質問回答書

工 事 名： 令和8年度 道路災害防除工事

工事場所： 国道135号(真鶴道路) 足柄下郡湯河原町福浦から真鶴町岩地内

別添②

図-1（東換気ダクト概略縦断面図） 東換気ダクト全体構造図

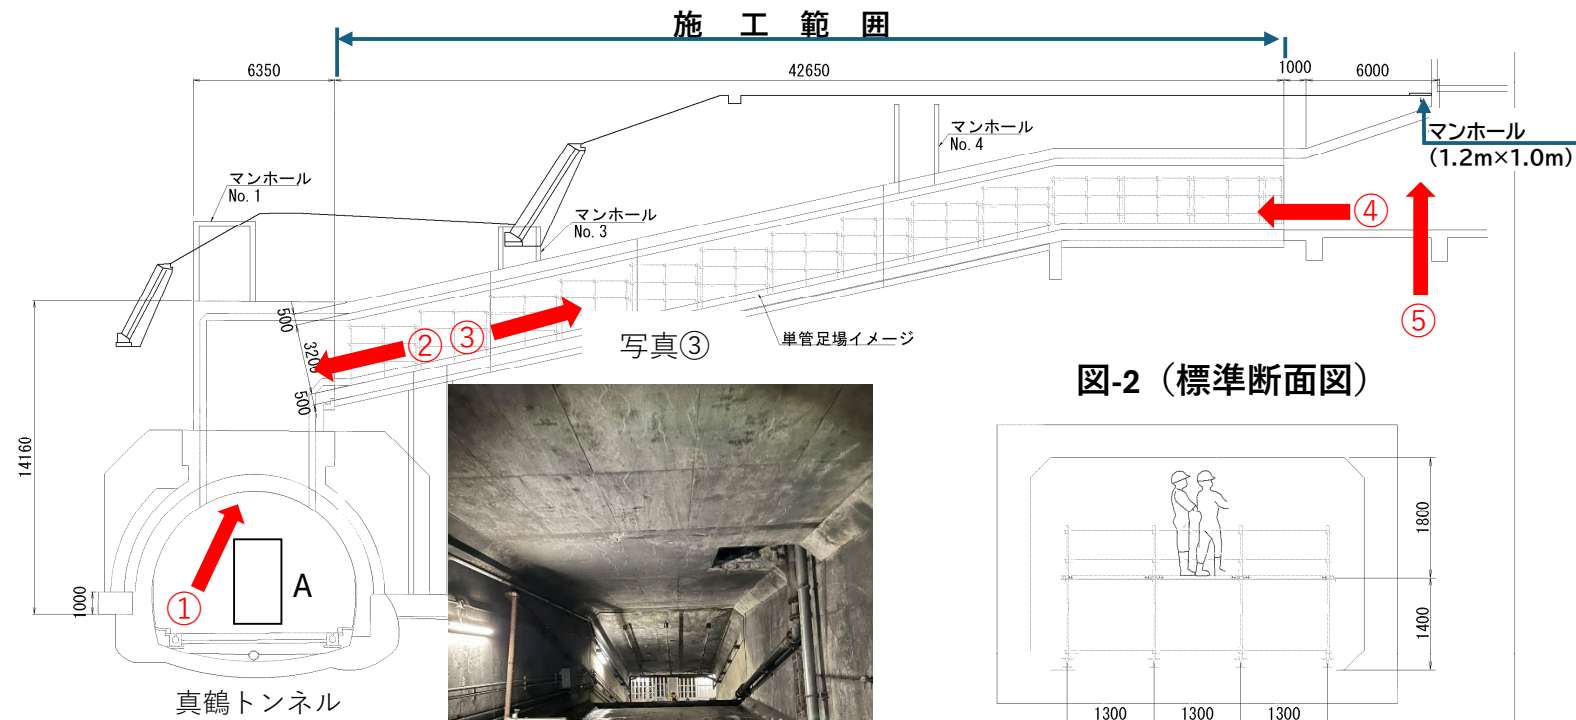
番号等	名称コード等	質問事項	回 答
発注概要書	配置技術者	配置予定技術者の実務経験は発注概要書に記載されている工種の「とび・土工・コンクリート工事」の元請工事のみとのことでしょうか。	配置予定技術者には、発注概要書の登録業種に記載されているとおり、「とび・土工・コンクリート工事」に主任技術者または監理技術者として従事した経験を求めます。 なお、登録業種の営業種目において細目は指定しておりません。
特記仕様書 6 項「施工関係」 2)		特記仕様書6項「施工関係」2)に記載する「夜間全線通行止め」は天候等予期せぬ事象で中止となる可能性はあるのでしょうか。	特記仕様書6項「施工関係」2)に記載する「夜間全線通行止め」については、特記仕様書6項「施工関係」3)に記載のとおり、10月中旬から11月下旬までの土日祝日を除く、平日の夜間32日間を連続で通行止めをする考えです。 原則として、夜間全線通行止めは、気象状況等により中止になることはありません。 なお、本工事はトンネル内での施工となるため、施工可能な工種については天候に左右されずできます。
図面2, 8, 9, 10		東換気ダクトの全体構造図(平面図・側面図)を提示して頂くことは可能でしょうか。	東換気ダクトの全体構造図(平面図・側面図)については、別添①を追加配布します。
図面2,8,9,10		東換気ダクトへの入退場の方法・経路についてご教示下さい。	東換気ダクトへの入退場の方法・経路については、別添②を追加配布します。 なお、資機材の搬入については別添①の図-1のAの位置に高所作業車を設置し、東換気ダクトに資機材を搬入する設計となっています。

図-3（東換気所平面図）

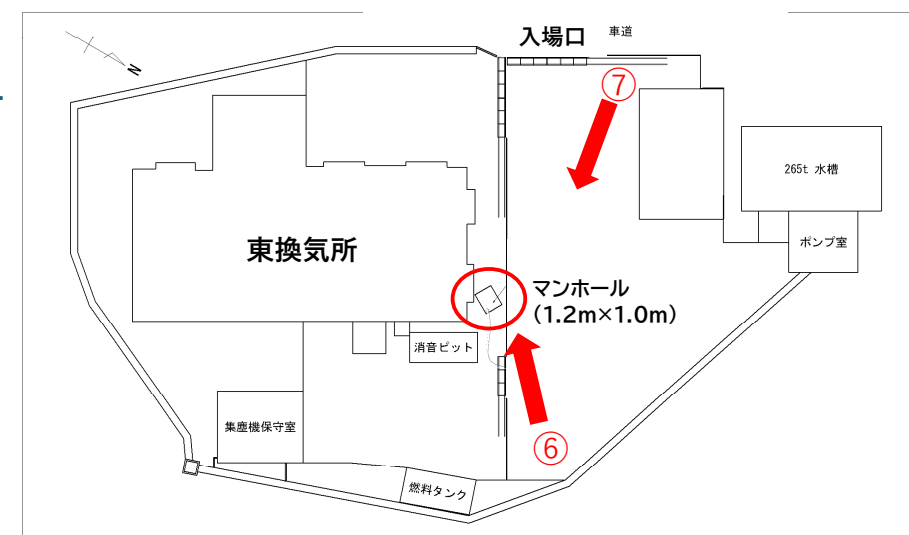
1. 国道135号（小田原方面）から真鶴道路（真鶴ブルーライン）に進入する。
2. 料金所を通過、トンネルを抜け、岩ⅠCで一般道路に出る。
3. 一般道路に出たら直ぐに左折し坂道を上ると、左側に東換気所があります。
4. 東換気所の敷地内に東換気ダクトへのマンホールがあります。（図面1参照）
